Ministero della Transizione Ecologica

Commissione Tecnica di Verifica dell'Impatto Ambientale – VIA e VAS

Parere n. 329 del 10 ottobre 2022

Progetto:	<p><i>Variante ex Art. 169 Dlgs n. 163/2006</i></p> <p><i>Linea ferroviaria AV/AC Verona - Padova. Primo Lotto Funzionale Verona - bivio Vicenza (escluso Nodo di Verona Est).</i></p> <p><i>Opere di cantierizzazione del I lotto costruttivo</i></p> <p>IDVIP 8649</p>
Proponente:	<p><i>Consorzio IRICAV Due</i></p>

Figura 3 è riportato lo stralcio planimetrico dei nuovi percorsi pedonali

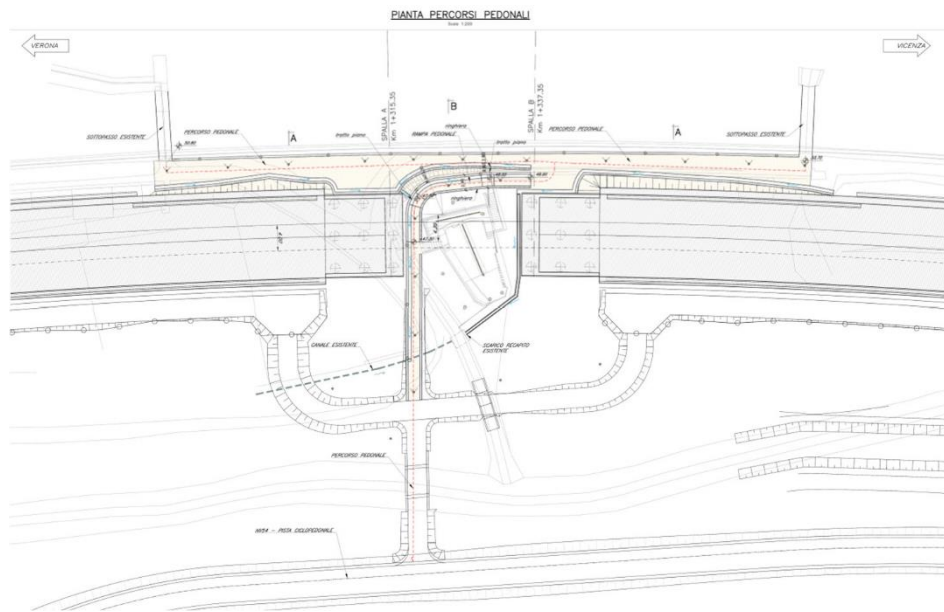
Per ottemperare alla prescrizione n. 15 della delibera CIPE 84/2017 a seguito della modifica progettuale che ha introdotto, in PE, un'opera di scavalco dell'area della Fontana delle Monache in sostituzione al rilevato ferroviario previsto in PD, è stata di fatto superata la problematica evidenziata di interruzione della continuità degli stradelli dovuta alla presenza delle scale di accesso ai 2 sottopassi previsti al disotto del rilevato ferroviario.

L'illuminazione verrà assicurata con faretti e lampioni ed in corrispondenza del viadotto saranno installate barriere fonoassorbenti.

Figura 4 Planimetria di progetto delle opere a verde di PD e PE

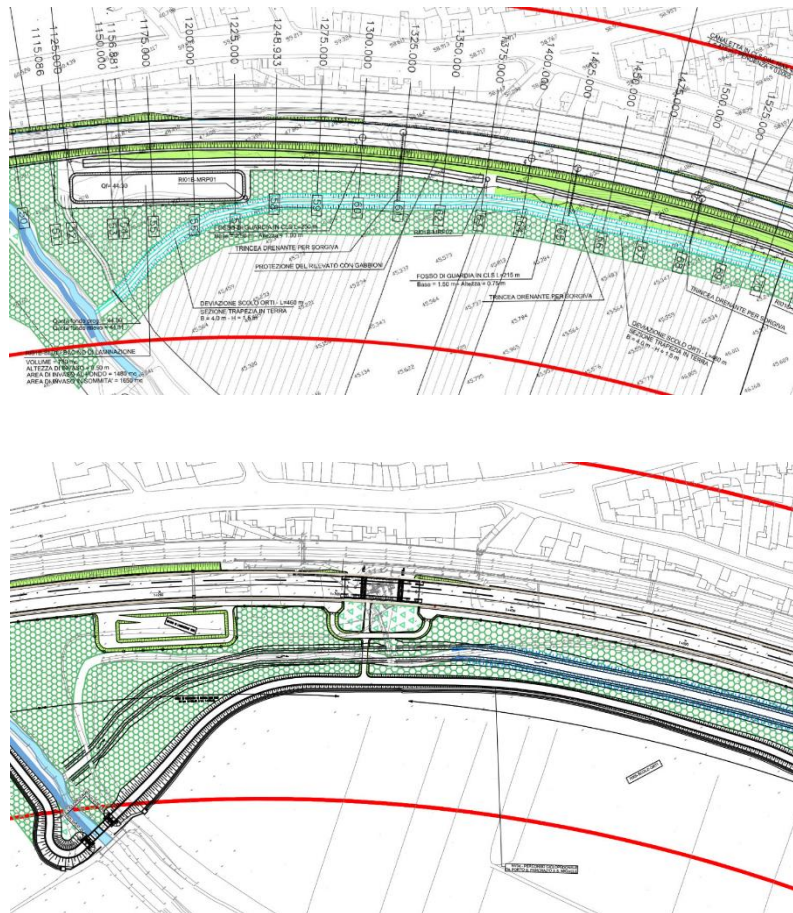
L'inserimento del nuovo sistema di percorsi di collegamento tra la zona a monte e quella a valle della linea ferroviaria determina minime variazioni del progetto delle opere a verde di mitigazione ambientale: nello specifico, la realizzazione del nuovo sistema di collegamento comporta una riduzione di ca. 310 mq delle aree destinate alla messa a dimora di specie arboreo arbustive, coincidente con il sedime dei tre percorsi; la riduzione di superficie destinata alla formazione arboreo arbustiva è compensata con l'ampliamento di tale tipologia di intervento. Nelle figure successive si possono evincere le modifiche. Le aree di intervento non ricadono in aree protette né in siti Natura 2000; inoltre la *Carta del reticolo idrografico* non individua corpi idrici superficiali presso l'area interessata dalla variante.

Figura 5 Confronto PD - PE

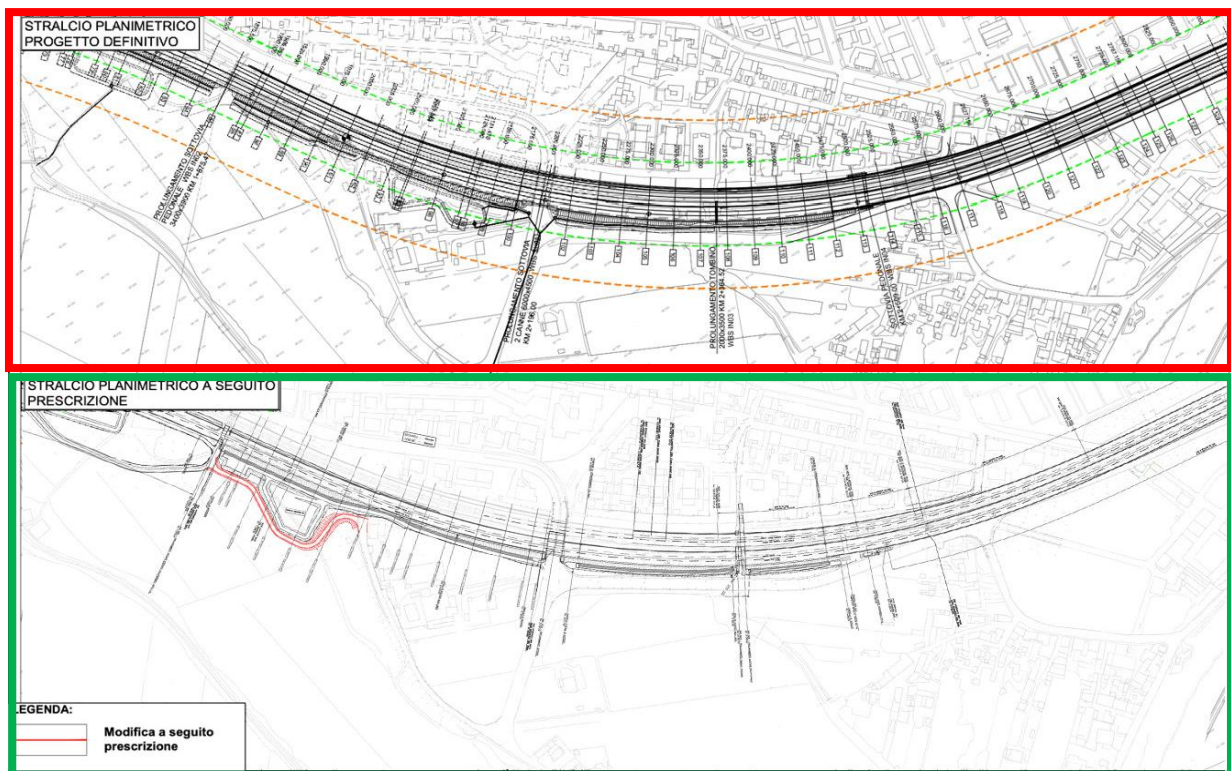
L'intervento di progetto consiste nello spostamento dell'asse viario a seguito del posizionamento della linea ferroviaria AV/AC a sud di quella storica esistente. La variante presa ad esame comporta, inoltre, lo spostamento del bacino di laminazione, già previsto dal Progetto Definitivo in corrispondenza dell'area triangolare interclusa tra via Buri ed il tracciato ferroviario, prevedendone la realizzazione appena prima di uno spazio residuale individuato a sud dalla viabilità di progetto ed a nord dalla Linea AV-AC

Di seguito si riporta l'inserimento del nuovo collegamento tra sottopasso al km 1+875 in sostituzione di quello soppresso.

Figura 6 Opere a verde - Confronto PD – PE

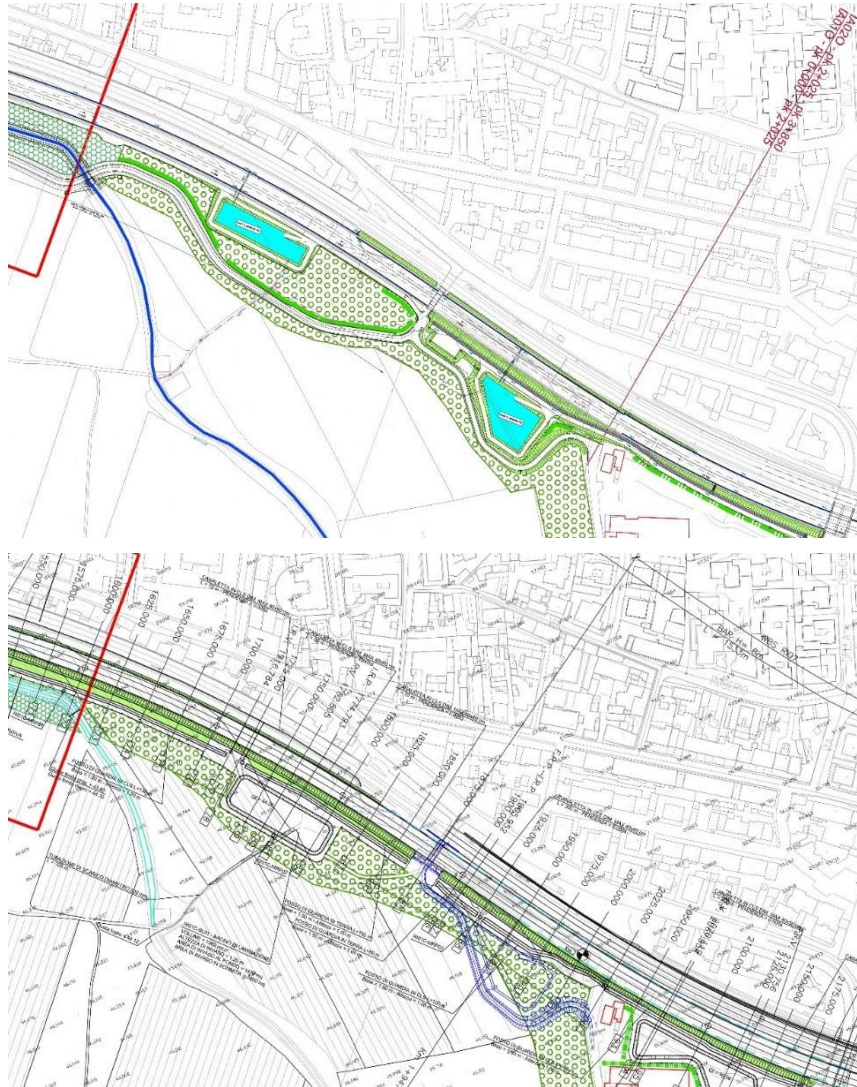
L'inserimento del nuovo collegamento tra sottopasso al km 1+875 in sostituzione di quello soppresso (via Buri fronte Adige) determina minime variazioni del progetto delle opere a verde di mitigazione ambientale. Nello specifico la realizzazione del nuovo collegamento comporta una riduzione di ca 780 mq delle aree destinate al rimboscimento a mezzo macchia boscata in ambito agricolo e la realizzazione del bacino di laminazione, connessa alla variante in oggetto, determina invece una riduzione di ca 2100

mq della macchia boscata. La riduzione delle superfici è in parte compensata con l'ampliamento dell'intervento di rimboschimento a valle della nuova viabilità.

Le variazioni introdotte ricadono all'interno del corridoio autorizzato e non comportano variazioni significative in termini di impatti a carico delle componenti ambientali

Figura 7 Confronto planimetria PD (rosso) e PE (verde)

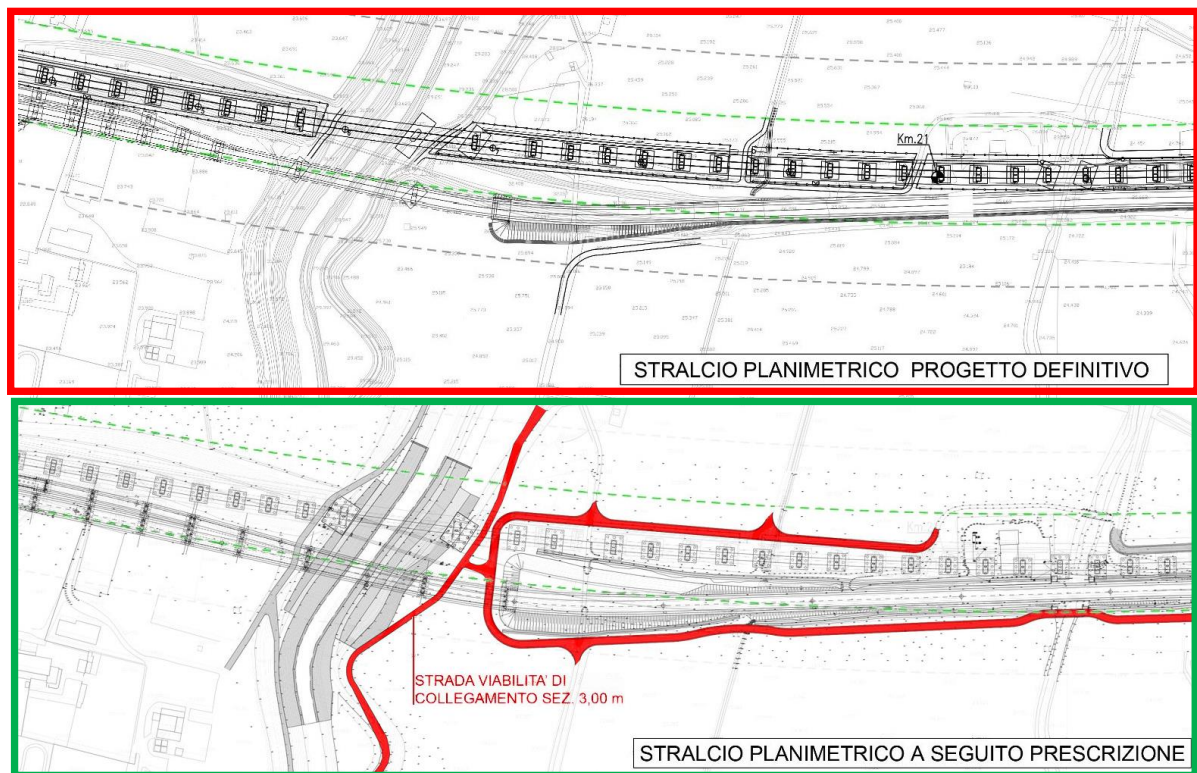
L'intervento di progetto consiste nella realizzazione di due tratti di viabilità podereale aventi una sezione di 3 m e poste a nord e a sud del tracciato della linea ferroviaria, in modo da garantire il mantenimento degli accessi ai fondi e la continuità di via Palu'.

Figura 10 Stralcio planimetrico di progetto definitivo ed esecutivo

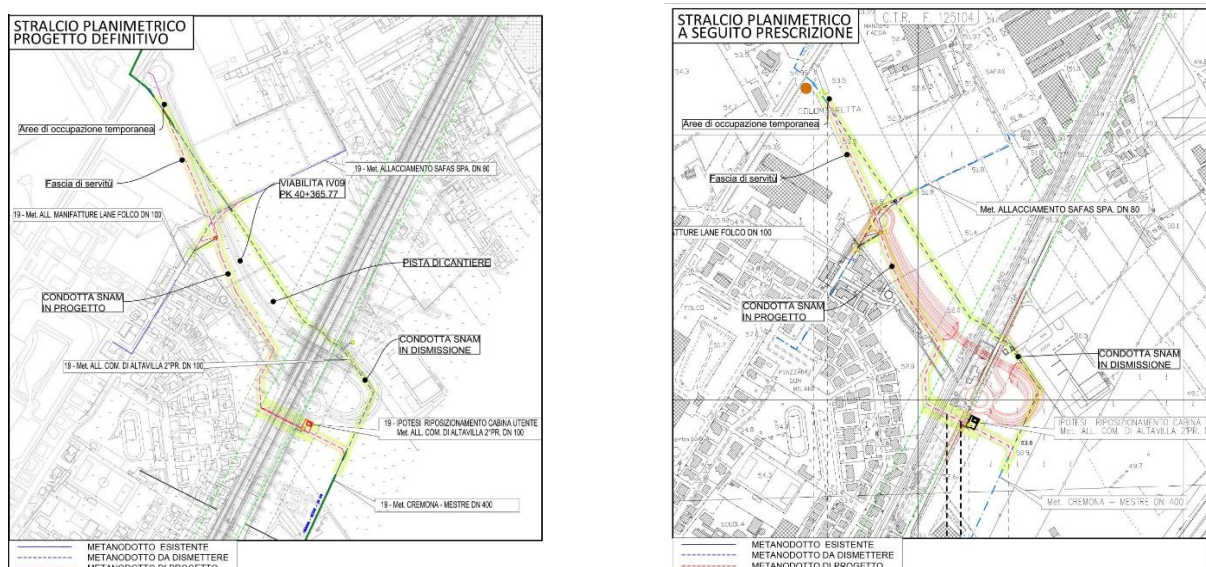
La traslazione verso ovest del cavalcaferrovia ha reso necessario modificare il tracciato della rampa nord di approccio all'opera di scavalco, fino all'intersezione con la viabilità SR 11 (viale Trieste). La modifica del tracciato della rampa nord ha determinato il conseguente spostamento del metanodotto, al fine di risolvere l'interferenza tra la condotta ed il nuovo tracciato stradale.

La variante in oggetto è relativa allo spostamento di un tratto della rete del gas metano di competenza SNAM, la tratta in variante del metanodotto corre parallelamente al tracciato della rampa nord di approccio all'opera di scavalco ed attraversa Linea AV/AC Verona-Padova in corrispondenza del Km 40+225. Tale modifica non ha determinato una significativa variazione delle lunghezze del metanodotto.

Figura 11 Confronto planimetria PD (rosso) PE (verde)

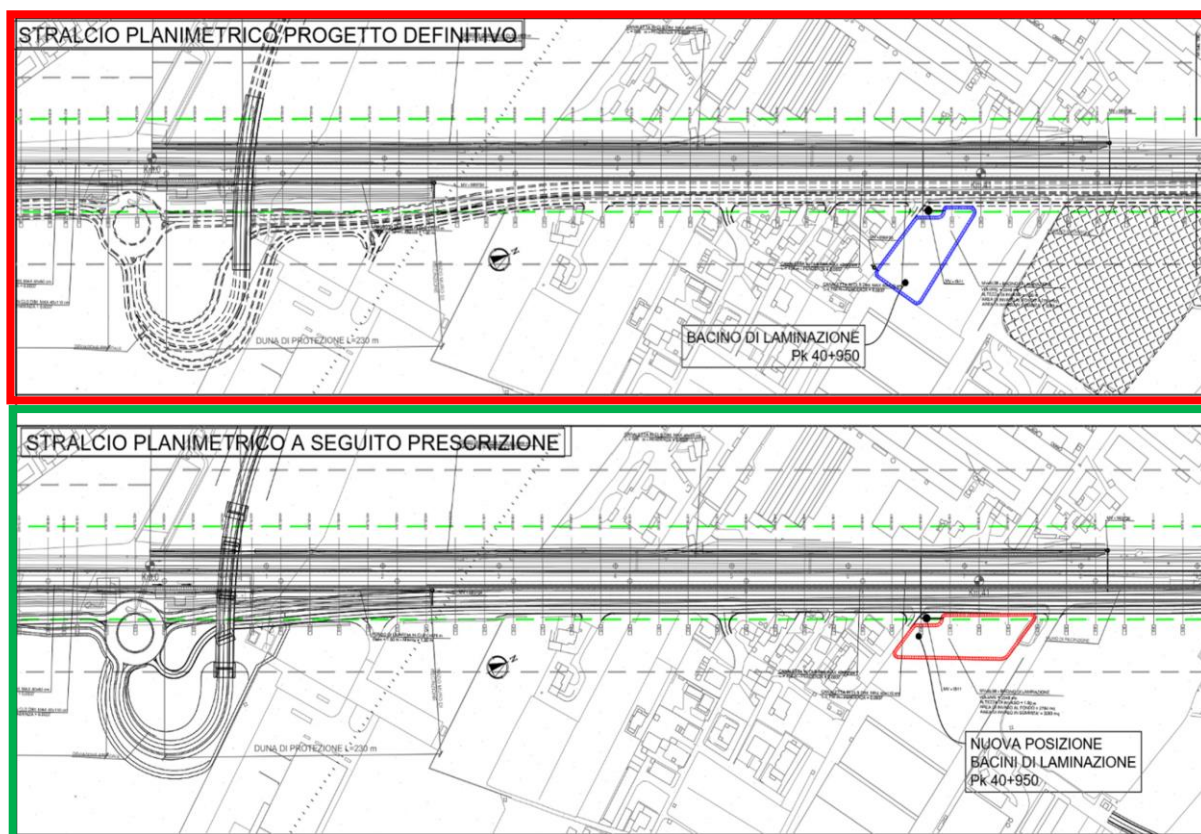
Nel Comune di Altavilla Vicentina, spostare il bacino di laminazione posto in prossimità della strada provinciale 34 del Melaro all'altezza del km 40+950, in area limitrofa alla linea ferroviaria in costruzione oppure alternativamente prevederne lo sviluppo in parallelo alla strada provinciale del Melaro. (Regione Veneto protocollo 114151/71.001.003 del 23 marzo 2016 - Comune Altavilla Vicentina Fascicolo osservazione consegnata in Conferenza di servizi il 23 marzo 2016 - Consorzio APV protocollo n. 592 del 15 gennaio 2016).

L'area interessata dalla variante relativa allo spostamento del bacino di laminazione è situata nella porzione est del centro abitato di Altavilla Vicentina (VI), ed interessa una zona non urbanizzata in adiacenza ad un'area artigianale sul lato est / sud-est, alla linea ferroviaria esistente sul lato ovest / nord-ovest e ad una zona residenziale sul lato sud / sud-ovest. La modifica oggetto di variante consiste nello spostamento del bacino di laminazione situato all'altezza del km 40+950, collocato in parallelo alla Strada Provinciale del Melaro SP34.

Figura 12 Confronto planimetria PD (rosso) PE (verde)

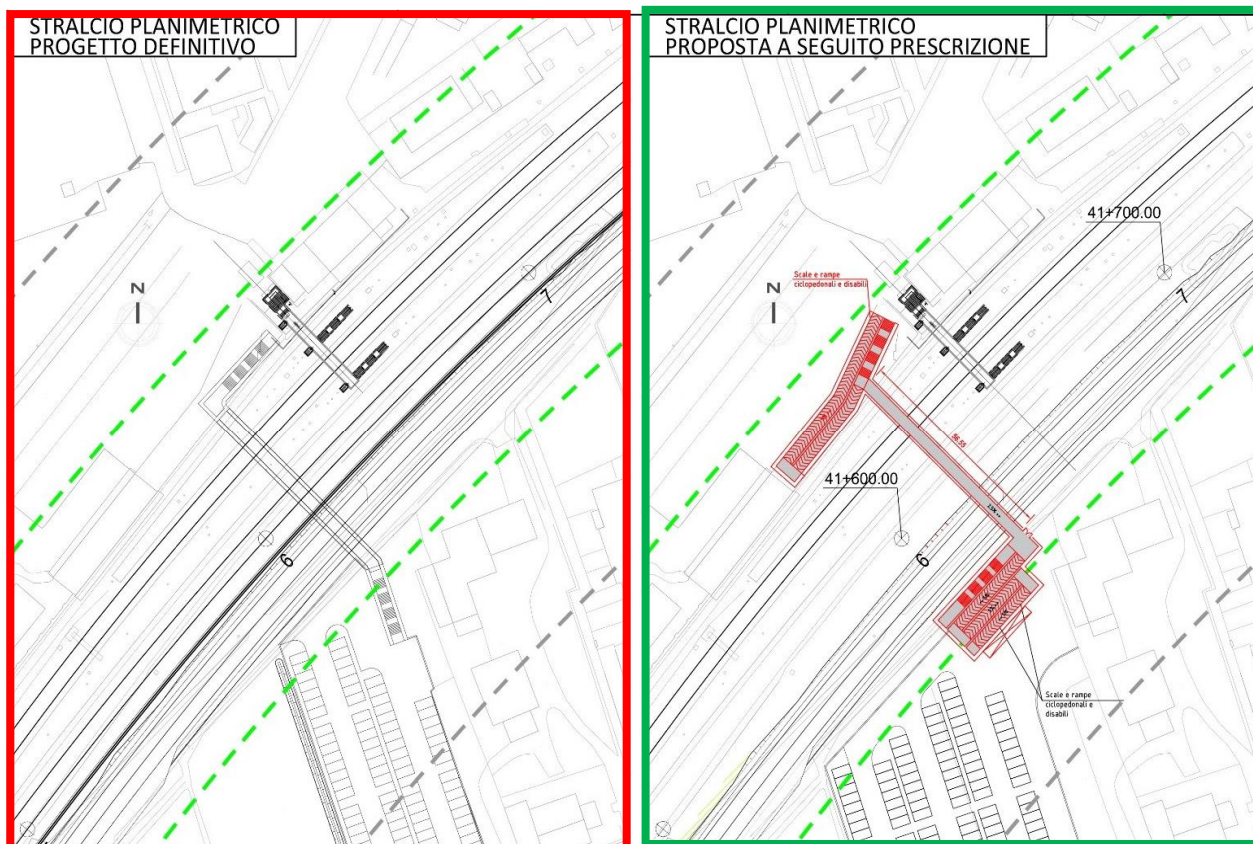
La Variante consiste nella modifica del sistema di accesso al sottopasso pedonale, previsto in PD, attraverso l'inserimento di un sistema di rampe pedonali, progettate per garantire l'accessibilità anche da parte dei disabili, in sostituzione delle scale. La zona in esame si trova in prossimità di via Cavour del comune Altavilla vicentina, in un contesto prevalentemente urbano. Il sottopasso è costituito da una struttura scatolare di tipo classico, di dimensioni interne 3.00x3.50 m.

Le opere oggetto della presente variante non determinano alcuna modifica agli interventi di mitigazione ambientale di Progetto definitivo, non ricadono in aree sottoposte a vincolo paesaggistico (come si evince dalla *Carta dei Vincoli* e dalla *Carta del Paesaggio*). La variante non determina impatti sugli ecosistemi e sulla componente suolo.

Figura 13 Confronto planimetria PD (rosso) PE (verde)

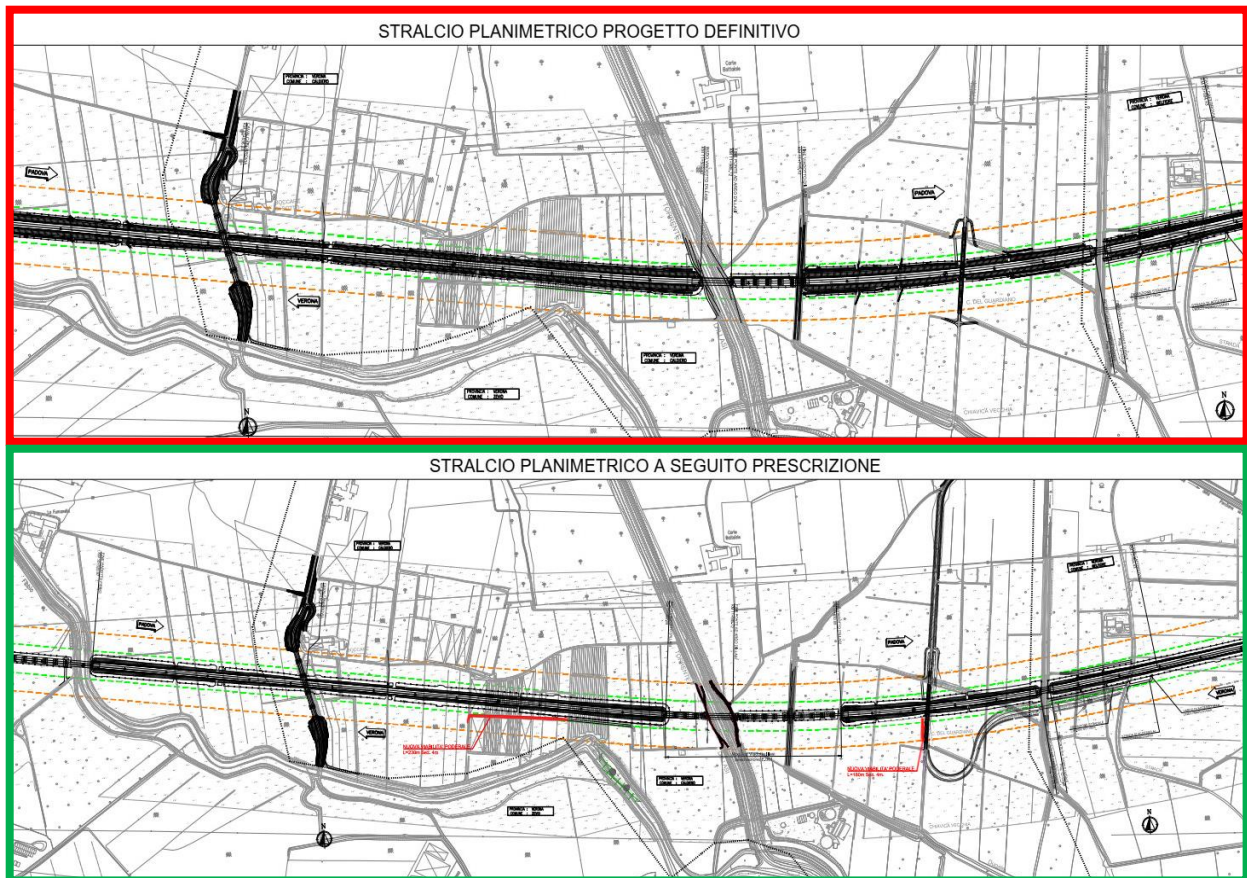
Gli interventi di progetto prevedono la realizzazione di due tratti di viabilità poderale aventi una sezione stradale di 4 m, finalizzati a garantire l'accesso ai fondi agricoli.

La zona in esame si trova circa 2 km a sud-est rispetto al centro abitato di Caldiero. In particolare la variante riguarda due tratti viabilistici di accesso ai fondi in adiacenza alla linea AV/AC di progetto, rispettivamente circa 360 m a destra e circa 370 m a sinistra rispetto al Torrente D'Illara.

Figura 14 Confronto planimetria FA16 FA16C riquadro rosso (PD) riquadro verde (PE)

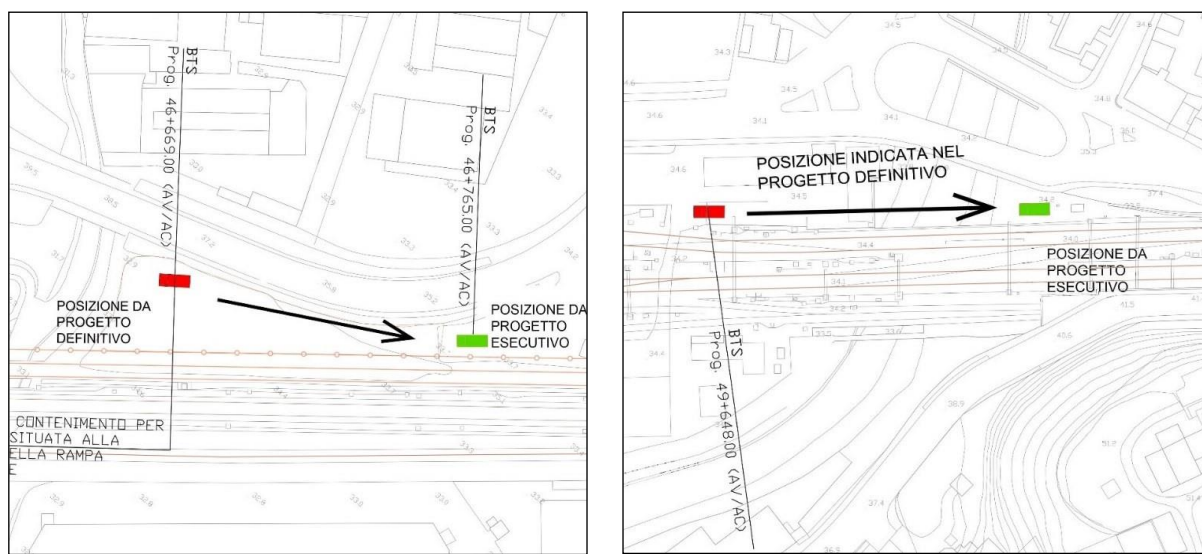
- FA16 – Km 46+765 (AV/AC) – in prossimità di via Montecchi
- FA16C – Km 49+748 (AV/AC) – in prossimità della stazione ferroviaria di viale Roma

La modifica consiste, per entrambe le stazioni BTS, esclusivamente nello spostamento della piazzola dello schelter, restano confermate le caratteristiche dimensionali degli elementi e apparati previsti in PD ed è relativa allo spostamento di due postazioni Radio Base: la FA16, di cui si prevede la traslazione di circa 90 m in direzione est con spostamento della piazzola dello schelter verso la recinzione della linea ferroviaria, e la FA16C per la quale è prevista una traslazione di circa 100 m verso est.
